**AVIS RELATIF À LA PROTECTION
CONTRE LES EVENTUELS EFFETS NOCIFS ET NUISANCES
PROVOQUÉS PAR LES RAYONNEMENTS NON IONISANTS
GÉNÉRÉS PAR DES ANTENNES ÉMETTRICES STATIONNAIRES**

Commune : DONCEEL - Exploitant : TELENET GROUP

Référence exploitant : LG2274B

Rapport n° 90 / 2025

Figure 1 : Vue en plan des lieux de séjour et des points de contrôle

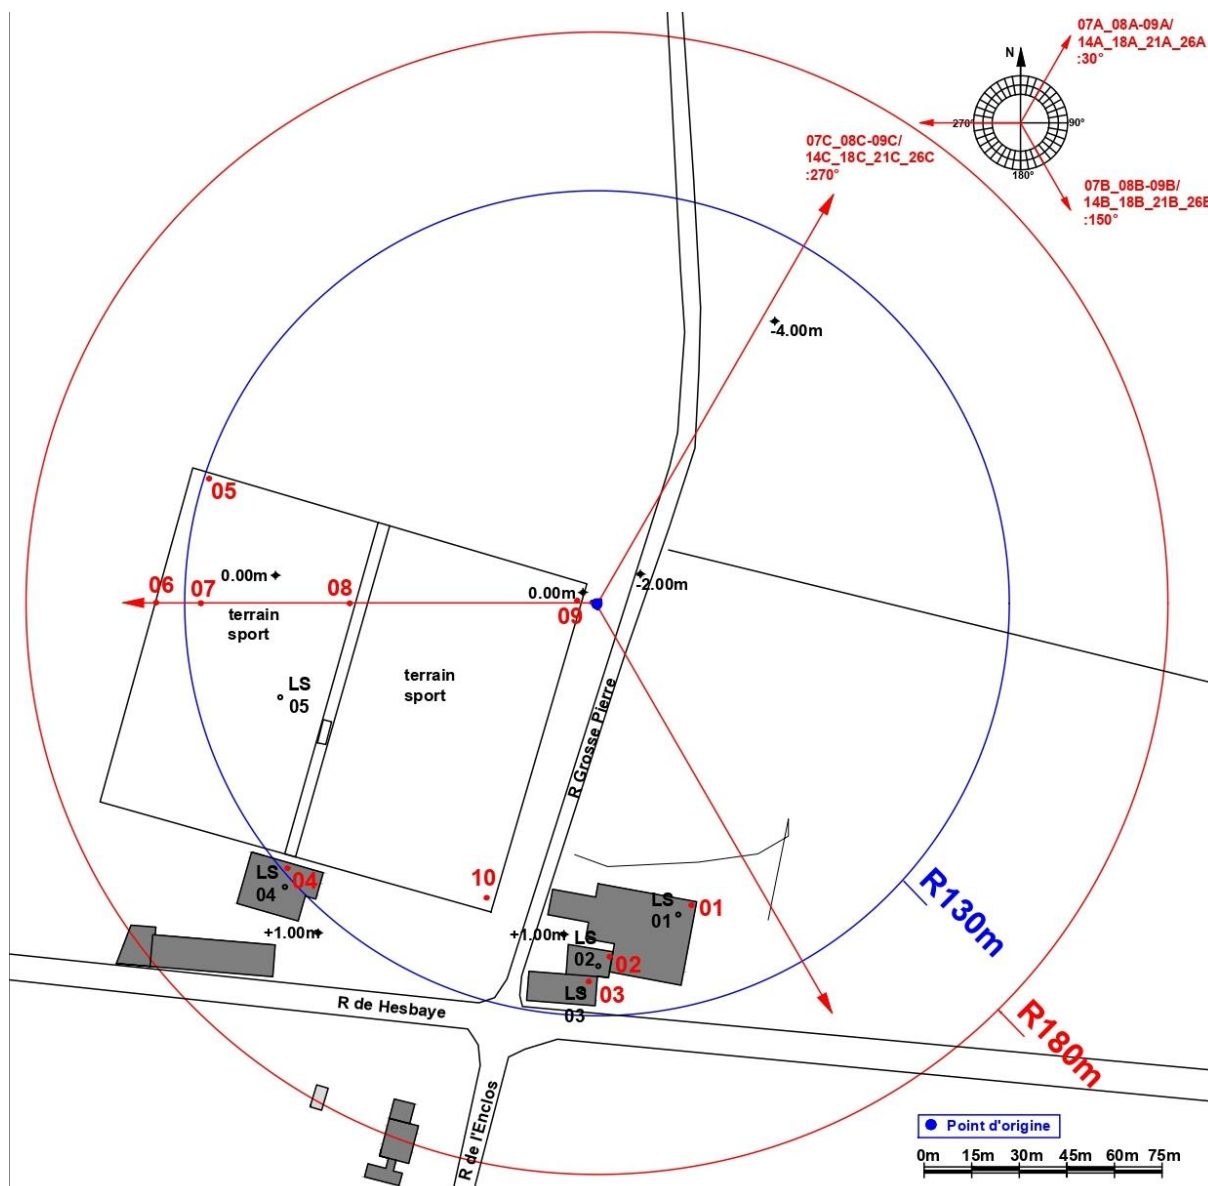
Les fréquences d'émission, la puissance rayonnée par chacune des antennes et leur gain permettent de déterminer le rayon de la zone à analyser. Tout dépassement de la limite par installation est exclu en dehors de cette zone. Le tableau 2 reprend les 35 LS² pour lesquels l'indice d'exposition est le plus élevé. Les différentes colonnes indiquent :

- le numéro du point de contrôle repris sur un des plans de la figure 1;
- le numéro du LS dans lequel se trouve le point de contrôle de la 1^{ère} colonne ;
- l'atténuation d'obstacle prise en compte pour le calcul de l'indice d'exposition dans le LS ;
- le résultat du calcul de l'indice d'exposition.

N° point de contrôle	LS	Atténuation (dB)	Indice d'exposition relatif à la limite par installation IE_i
7	LS05	0,0	0,892
5	LS05	0,0	0,785
6	LS05	0,0	0,748
1	LS01	3,0	0,426
2	LS02	3,0	0,374
3	LS03	3,0	0,342
10	LS05	0,0	0,304
4	LS04	3,0	0,214
8	LS05	0,0	0,129
9	LS05	0,0	0,059

En ce qui concerne les antennes de l'installation mentionnées dans le tableau 1, la distance maximale à laquelle la limite pourrait être atteinte, à l'extérieur, est égale à 125,6 m. S'il n'y a pas de LS à une distance inférieure, les antennes respectent forcément la limite d'immission.

Dans le cas des LS situés à l'intérieur des bâtiments, une atténuation d'obstacle est prise en compte et il en résulte que la distance maximale à laquelle la limite pourrait être atteinte se réduit à 88,9 m.

Figure 2 : Vue en plan des installations d'antennes dans un rayon de 300 mètres autour de l'installation faisant l'objet de la demande d'avis

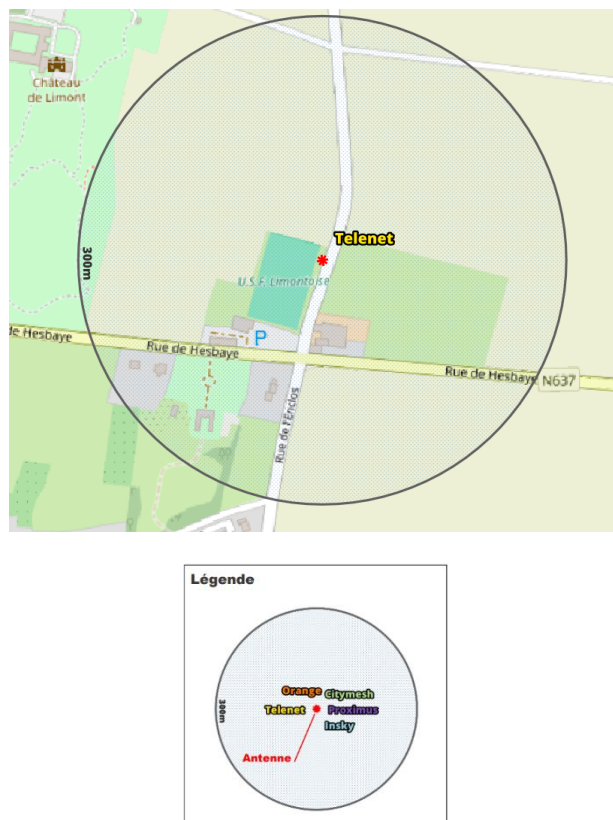
Le plan en projection verticale de la figure 2 indique la localisation des installations d'antennes émettrices stationnaires visées par le décret et situées dans un rayon de 300 mètres autour de l'installation référencée dans le paragraphe 2 et localisée au centre du cercle. Les données de localisation de ces antennes et les avis correspondant sont accessibles via le cadastre en ligne des antennes émettrices stationnaires⁸. Les installations prises en compte dans l'évaluation du respect de la limite cumulative sont les installations d'antennes émettrices déclarées en service par l'exploitant à la date du présent avis, à l'exception de l'installation référencée dans le paragraphe 2 et éventuellement d'autres installations ayant fait l'objet d'une demande d'avis à la même date et qui sont situées à l'intérieur de la zone de 300 mètres de rayon.

- il y a au plus 4 installations d'antennes émettrices stationnaires présentes dans la zone d'évaluation de 300 mètres de rayon représentée dans la figure 2, y inclus l'installation référencée dans le paragraphe 2 : la limite cumulative définie à l'article 4, §2 du décret est nécessairement respectée dans les lieux de séjour à l'intérieur de la zone d'évaluation de 300 mètres de rayon ;

Compte tenu des considérations ci-dessus, il apparaît que l'intensité du rayonnement électromagnétique généré, dans les lieux de séjour situés dans un rayon de 300 mètres autour de l'installation référencée dans le paragraphe 2, par l'ensemble des antennes émettrices stationnaires de l'ensemble des exploitants du même site d'antennes émettrices stationnaires respecte la limite fixée à l'article 4, § 2 du décret.
